女川原子力発電所第2号機 工事計画審査資料	
資料番号	02-補-E-01-0100-6-5 改 6
提出年月日	2023年7月7日
【凡例】 [] : 前回ヒアリング資料からの変更箇所

補足-100-6-5 外郭浸水防護設備（逆止弁付ファンネル）の
要目表記載変更について

外郭浸水防護設備（逆止弁付ファンネル）の要目表記載変更について

添付資料2：外郭浸水防護設備（逆止弁付ファンネル）の要目表（今回変更認可申請資料）

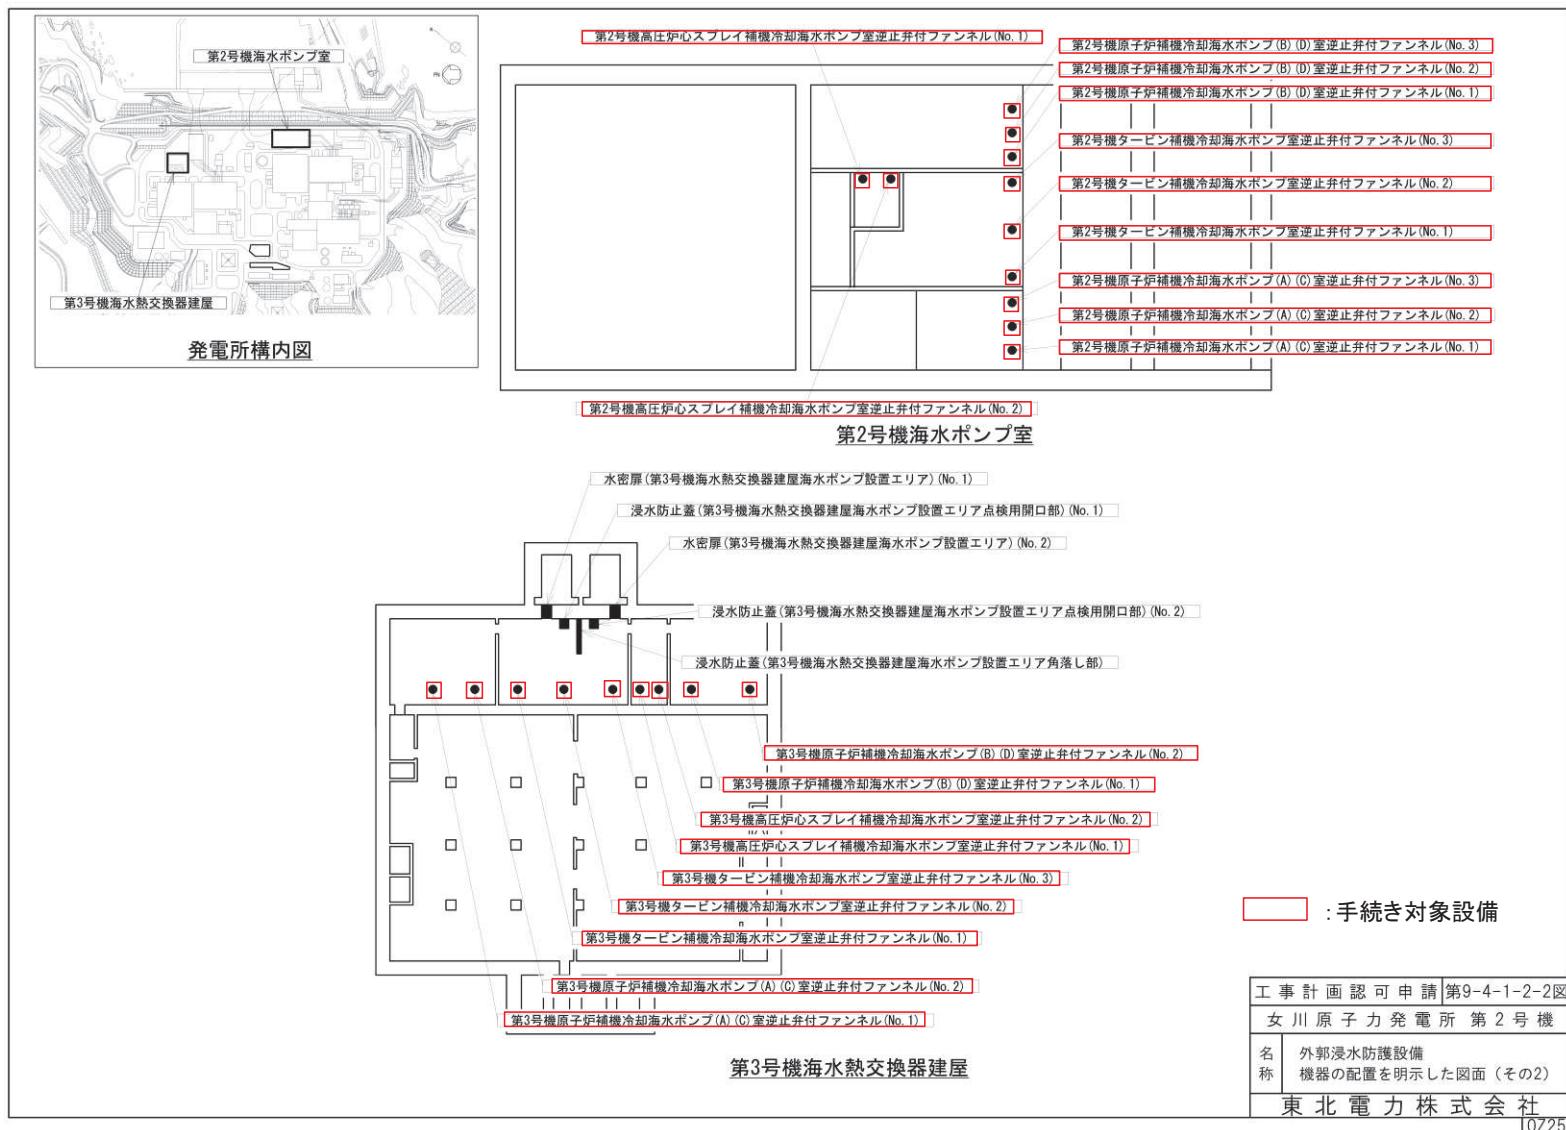
変更前	変更後
名 称			第3号機タービン補機冷却海水ポンプ室逆止弁付ファンネル(No.1), (No.2), (No.3)	
種 類			逆止弁付ファンネル	
主 要 寸 法	外 径	mm		変更なし
	高 底	mm		
材 料
